**Avis délibéré de la mission régionale d'autorité environnementale
sur l'installation de tri multifilières de déchets ménagers, par la
société SEEDRANOVA, à Mably (42)**

Avis n° 2025-ARA-AP-1853

Avis délibéré le 25 avril 2025

Figure 4: arrêté préfectoral du 7 novembre 2013 modifié en 2023 annexe 4 : emprise des zones humides

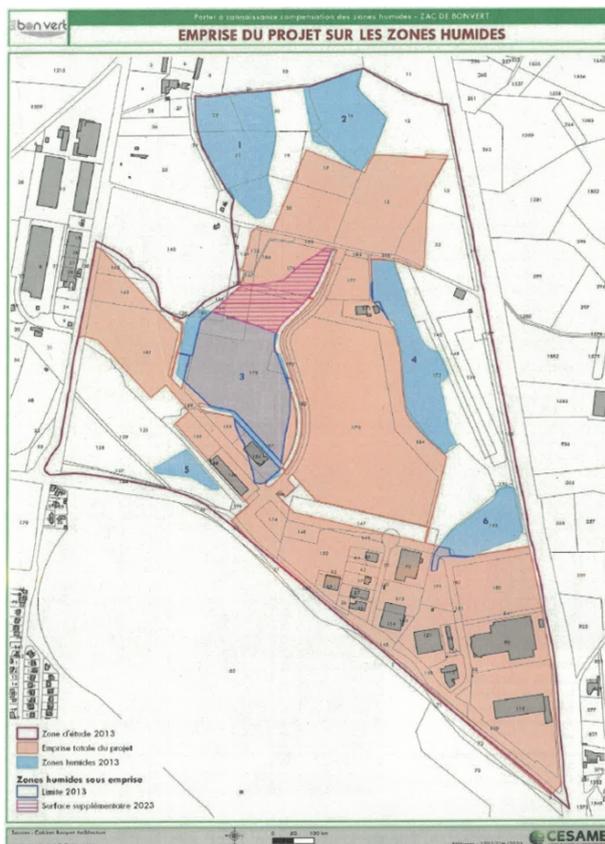
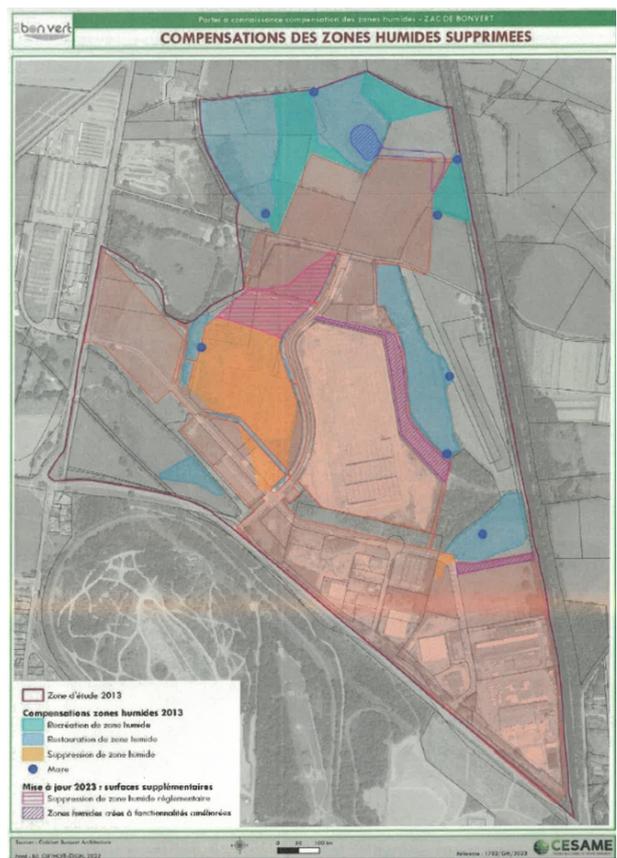
En matière de zones humides, le sujet est très rapidement abordé dans l'étude d'impact, et le dossier reprend également les données de l'état initial de l'étude d'impact de la Zac de Bonvert et du bilan du suivi de 2022. Or, aucune carte ne permet de savoir si des zones humides avaient été identifiées en 2012 sur les parcelles sur lesquelles s'implante le projet de Seedranova. Le dossier indique de plus qu'à la suite de l'étude d'un autre projet sur d'autres parcelles de la Zac, la taille de la zone humide au droit de cet autre projet a été revue à la hausse après de nouvelles études conduites en 2022. Le dossier ne précise pas si une nouvelle recherche de zone humide a été réalisée au droit du projet récemment, à l'aide des critères pédologiques et floristiques. En l'état, le dossier ne permet pas de se prononcer sur l'absence ou la présence de zones humides au droit du projet. De plus, au regard des modifications sur la taille des zones humides sur d'autres parcelles de la Zac, la détermination réalisée en 2011 n'est pas suffisante pour estimer si des zones sont po-

tentiellement présentes au droit du site objet du présent avis et elle doit être complétée. Enfin, l'implantation du projet *a priori* en aval de venues d'eau (à faible profondeur entre 0,80 et 2,00 mètres) est susceptible de modifier la fonctionnalité de la zone humide n°6 adjacente au projet (figures 3 et 4 ci-dessous). Notons qu'une campagne de sondage effectuée en mars 2022 et février 2023 avait mis en évidence une taille plus importante de la zone humide n°3 (différence d'appréciation entre les relevés de 2011 et 2023).

L'Autorité environnementale recommande de revoir l'état initial sur les zones humides, d'en préciser les fonctionnalités en fournissant une étude récente de recherche de potentielles zones humides sur les parcelles concernées par le projet, en utilisant les deux critères pédo-logiques et floristiques.
